## 改善箇所説明図

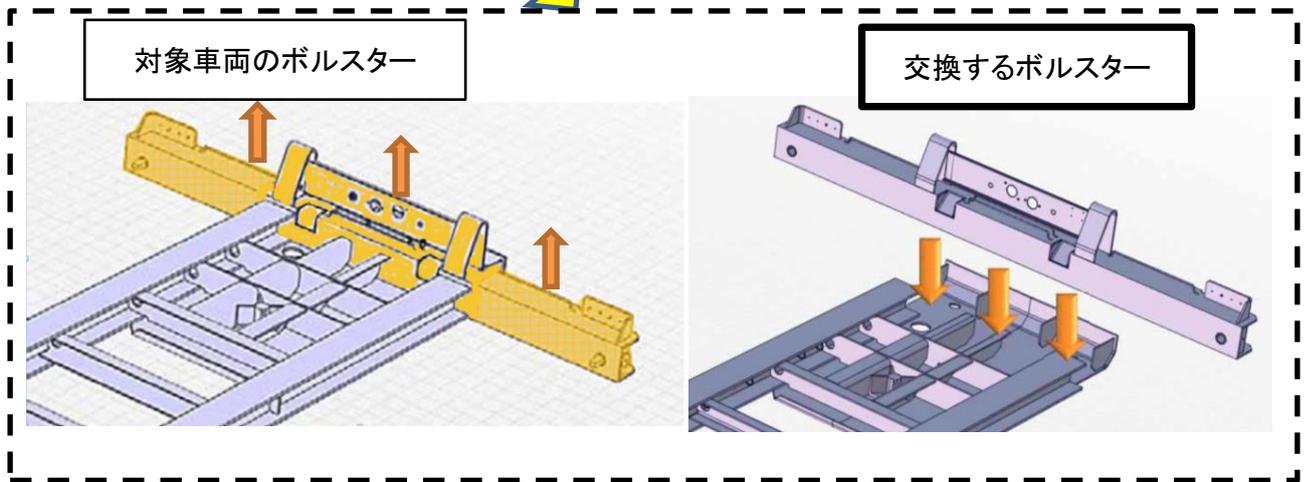
コンテナセミトレーラのフロントボルスターにおいて、材料の衝撃強度が不足しているため、事故などにより過度な衝撃が加わった場合、亀裂を生じることがある。

全車両、フロントボルスターを対策品に交換する。
